## 改善箇所説明図

### 基準不適合発生箇所

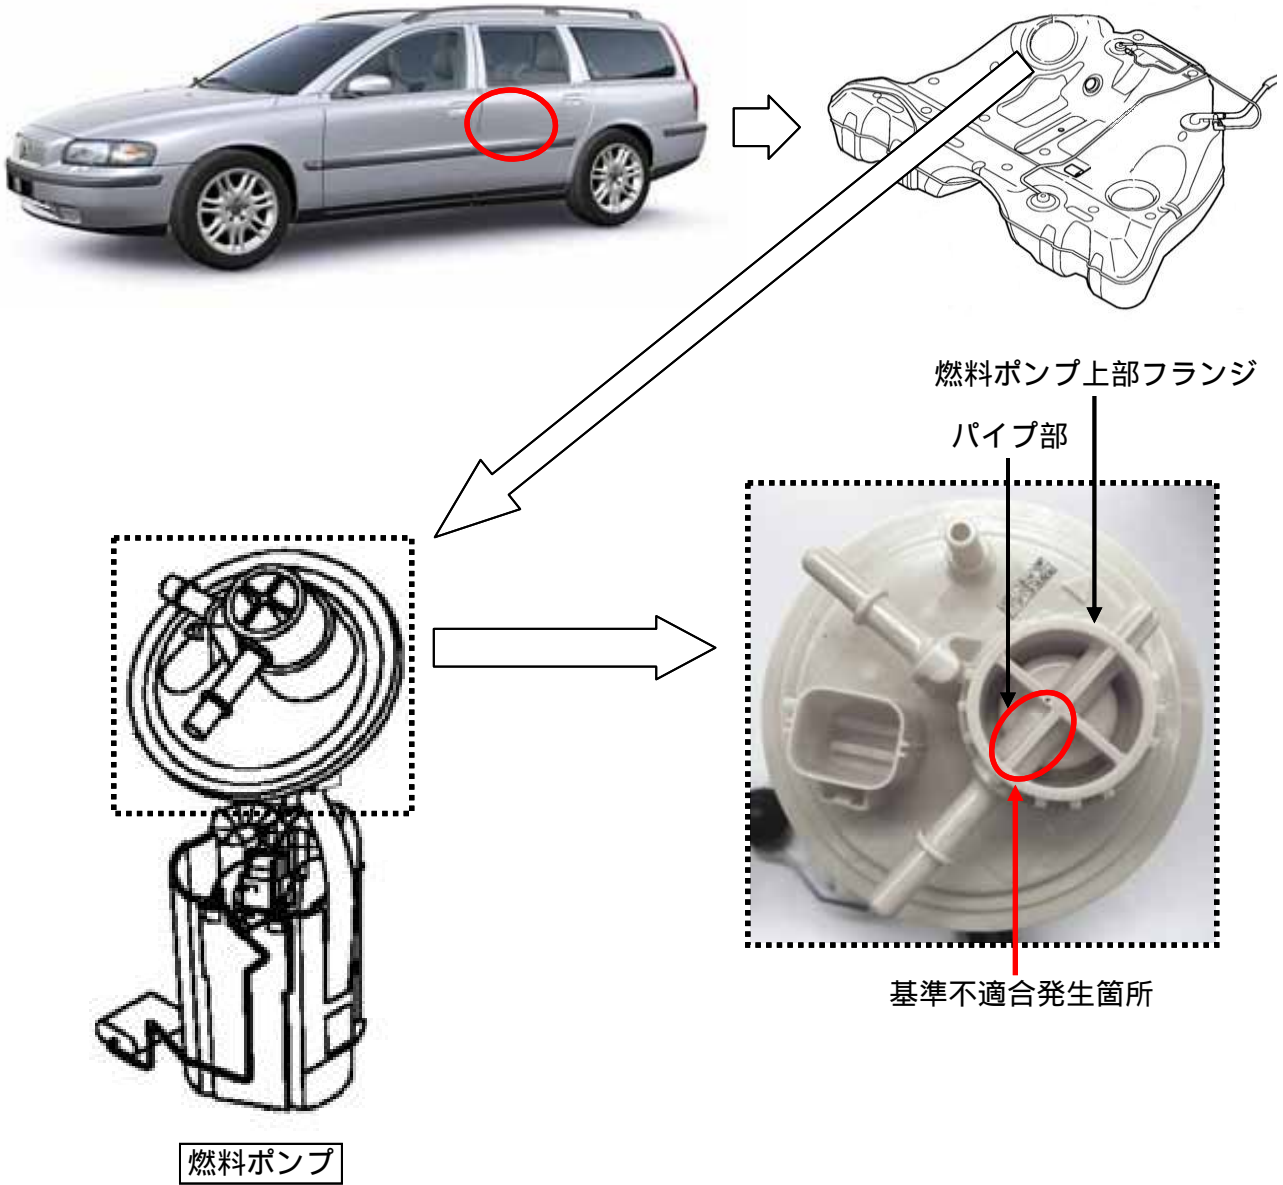
燃料ポンプ上部フランジ内パイプ部の厚みが不足しているため、経年および使用環境の影響により、当該パイプ部に亀裂が生じることがある。そのため、最悪の場合、燃料が漏れるおそれがある。

全車両、燃料ポンプを点検し、対象のものは対策品と交換する。

燃料給油口上部に黄色ペイントを塗布する。
